RESOLUCION N.º

POR MEDIO DE LA CUAL NO SE AUTORIZA UNA OCUPACIÓN DE CAUCE Y SE TOMAN OTRAS DETERMINACIONES

Que mediante Auto N° AU-01414-2024 del 10 de mayo de 2024, se dio inicio al trámite ambiental de **AUTORIZACIÓN DE OCUPACIÓN DE CAUCE**, solicitado por el señor **HAROLD JIMENEZ GIRALDO** identificado con cédula de ciudadanía número 1.128.435.098; para la “*construcción de un puente vehicular*”, sobre el “*RIO GUATAPÉ*”, en el predio identificado con FMI número FMI 018-187728, localizado en la vereda El Playón, del municipio de San Rafael, en beneficio del proyecto denominado hotel “*AWITA*”.

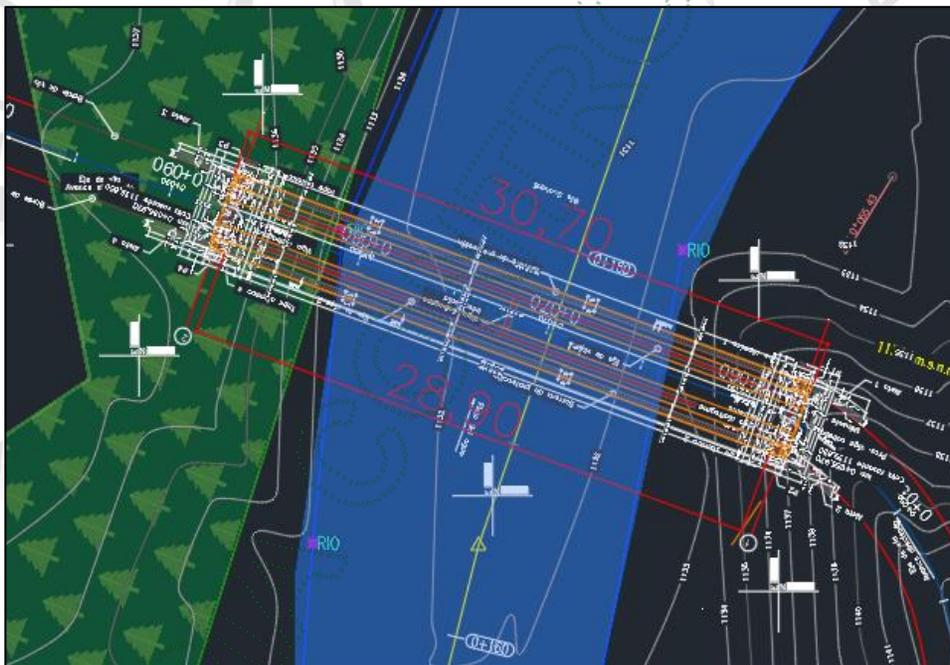
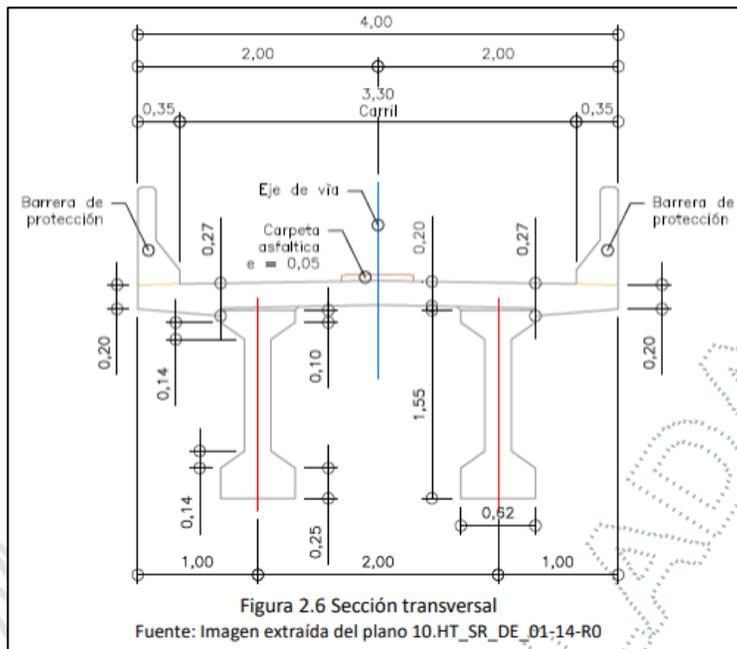
El proyecto consiste en la construcción de un puente de 30.7 metros de longitud, 4 metros de ancho y 28.9 metros de luz entre apoyos, el tablero principal se construiría por encima de la cota 1138 msnm. como se observa a continuación en la imagen.

“El puente vehicular diseñado contempla 2 vigas postensadas simplemente apoyadas. Este puente estará conformado por 1 luz de 30 m entre los ejes 1 y 2, la sección transversal del puente, en vigas postensadas simplemente apoyadas, con un ancho de losa de tablero de 4,0 m”

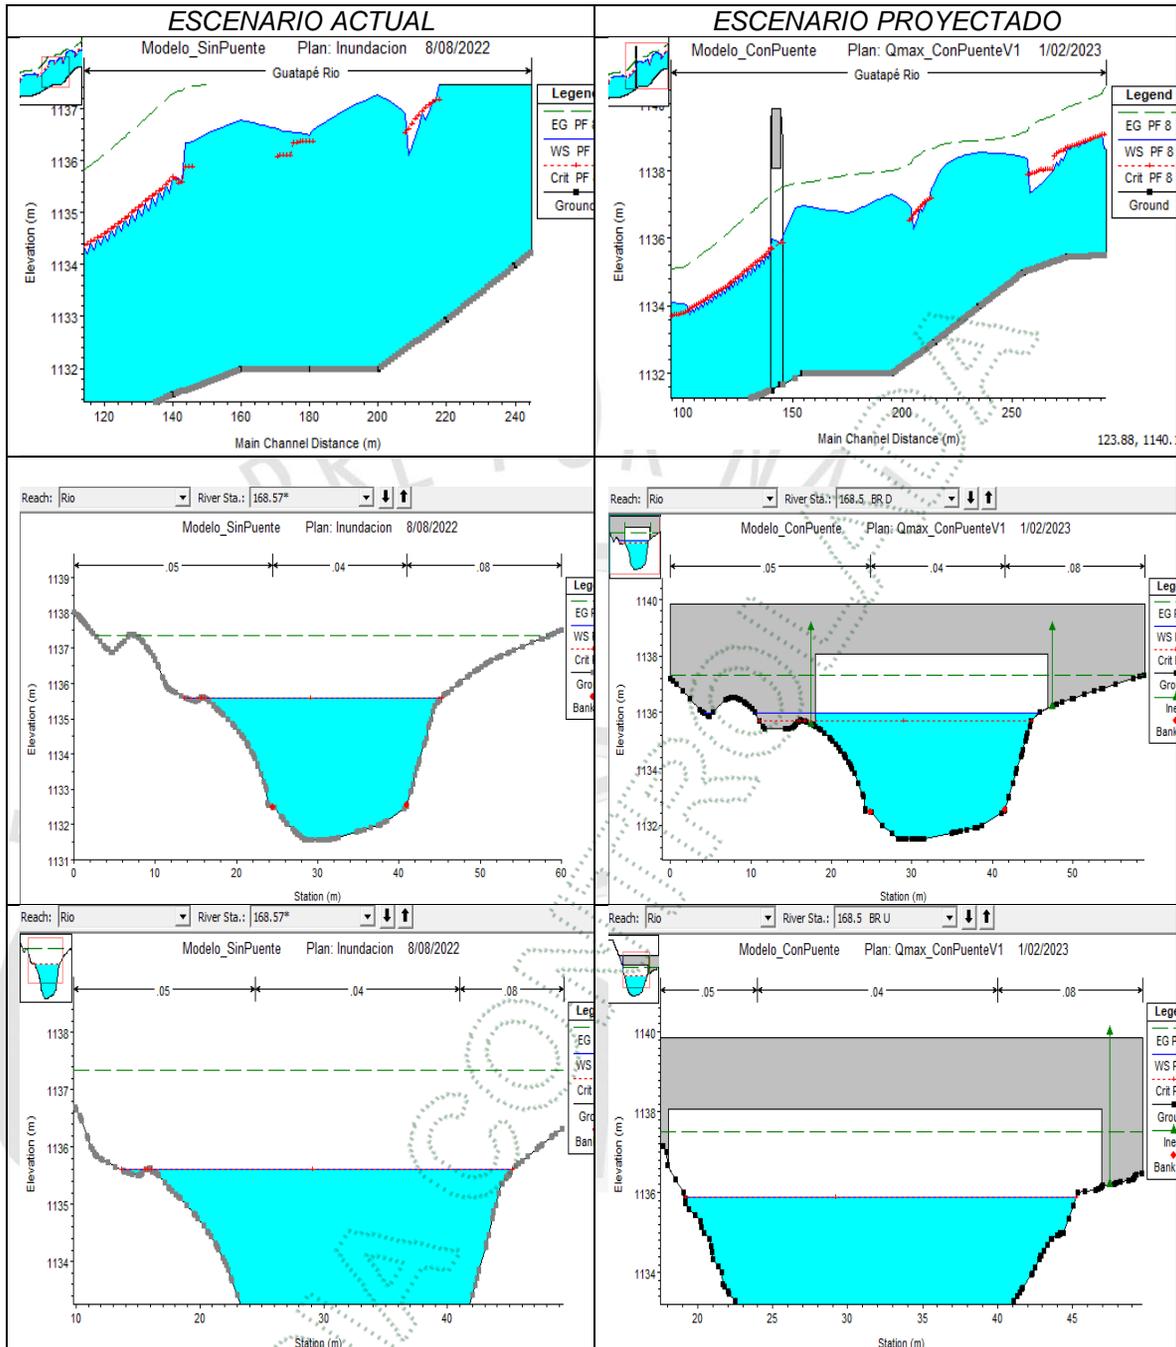
Se presentan la modelación hidráulica realizada en el software HEC-RAS.

- Dado el anterior comparativo, se puede evidenciar que la modelación de la obra en el software HEC-RAS no cumple con lo dispuesto en el Decreto 2245 del 29 de diciembre de 2017, por medio del cual se reglamenta el artículo 206 de la Ley 1450 de 2011 y se adiciona una sección al Decreto 1076 de 2015. "GUIA TÉCNICA DE CRITERIOS PARA EL ACOTAMIENTO DE LAS RONDAS HÍDRICAS EN COLOMBIA"

"Se debe garantizar que, para un evento de 100 años de período de retorno en condiciones alteradas, no haya una sobreelevación en los niveles de la lámina de agua mayor a 30 centímetros ni se incremente en más del 10% la velocidad del flujo en comparación a las condiciones sin alteración".
